**Von:** Hannes Papesh <hannes@phi-air.com>  
**Gesendet:** Mittwoch, 6. April 2022 10:08  
**An:** Reiner Brunn  
**Cc:** Benjamin Hörburger; Harry Buntz; Mad Mike Küng; Idris BIRCH  
**Betreff:** Papierkram SYMPHONIA 2  
**Anlagen:** IZ36-20b\_linesheet.xlsx; IZ35-22b\_linesheet.xlsx; IZ35-23b\_linesheet.xlsx; IZ35-24b\_linesheet.xlsx; IZ35-26b\_linesheet.xlsx

Hier die Leinenpläne SYMPHONIA 2.

# IZ35-24b (01.02.2022 22:14:07)

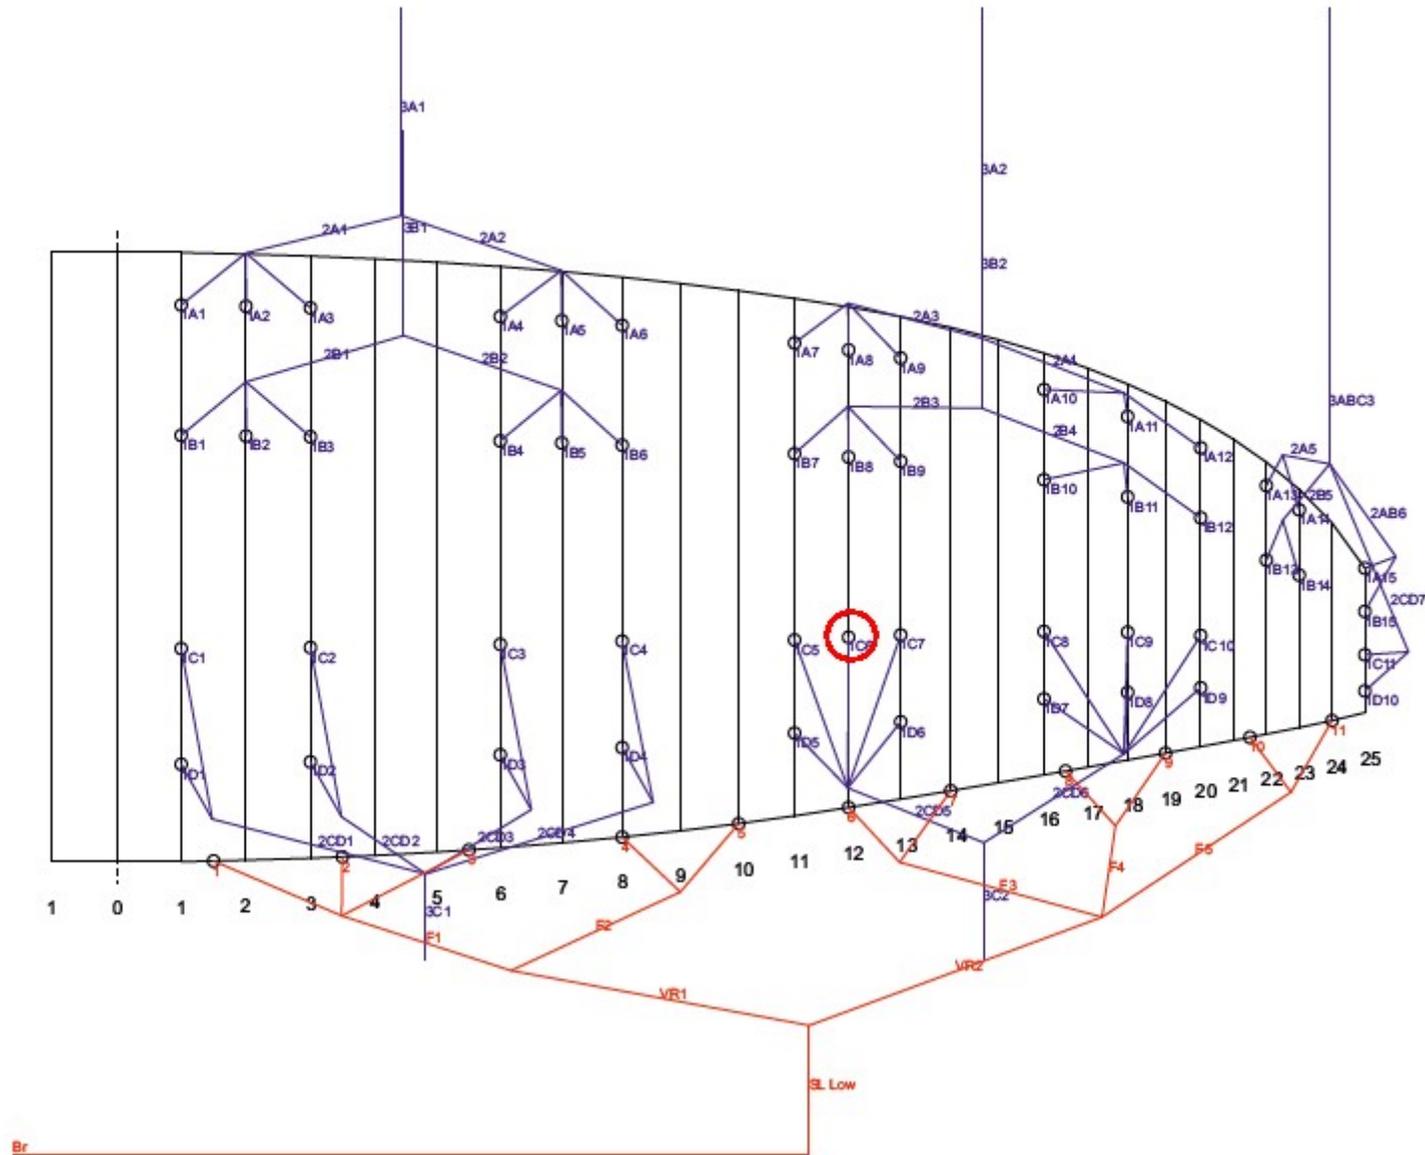
Bei den Grössen 20, 24 und 26 haben wir aber eine vergessen: die war bei den Flugtest-Schirmen noch drin.

Diese C Leine auf Profil 12 ist bei den Flugmustern der Grössen 20, 24 und 26 noch drin!

Laut unseren Tests macht diese Leine keinen Unterschied.

Die Grössen 22 und 23 haben ohne diese C auf Profil 12 genauso funktioniert.

Im Mittelflügel haben wir auch keine C/D auf jedem 2. Profil. Dieses Leine haben wir vor dem Güsi der ersten 3 Grössen vergessen.

Bitte diese raus hängen und nochmal fliegen: die Serie hat diese Leinen nicht.
